改善箇所説明図

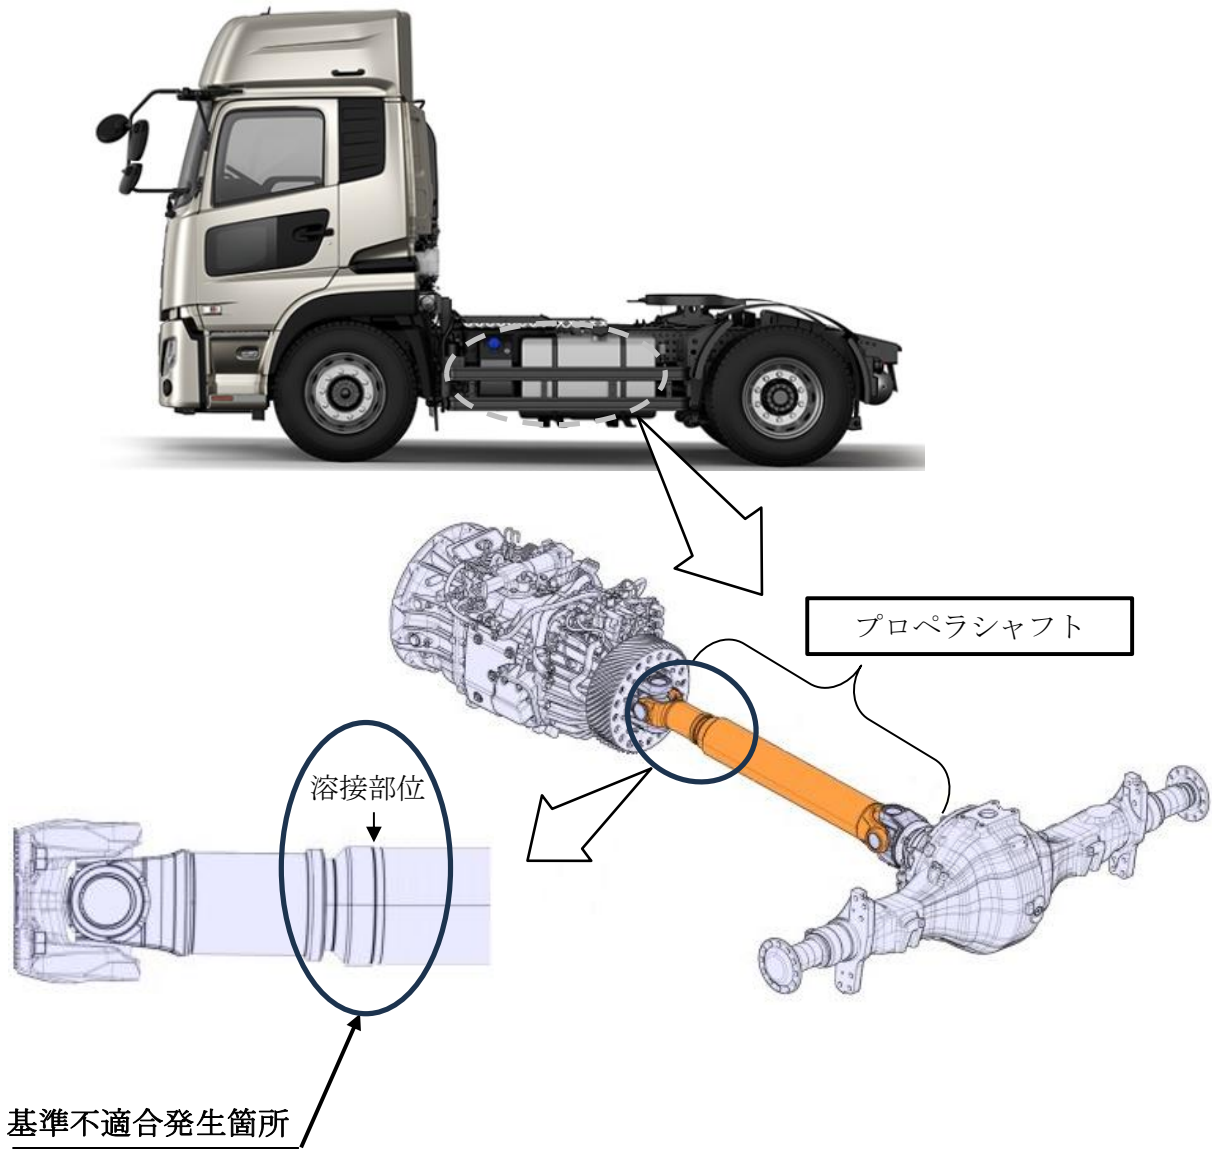
大型トラック（後輪1軸）のプロペラシャフトにおいて、ヨークシャフトとチューブを正規と異なる操作で溶接したため、当該部位の溶接溶け込み量が不足しているものがある。そのため、使用過程で繰り返し応力を受けると溶接部に亀裂が発生し、そのまま使用を続けると、破断・分離し動力が伝わらなくなり走行不能に至るおそれがある。

全車両、プロペラシャフトを良品と交換する。

注： は、交換する部品を示す。
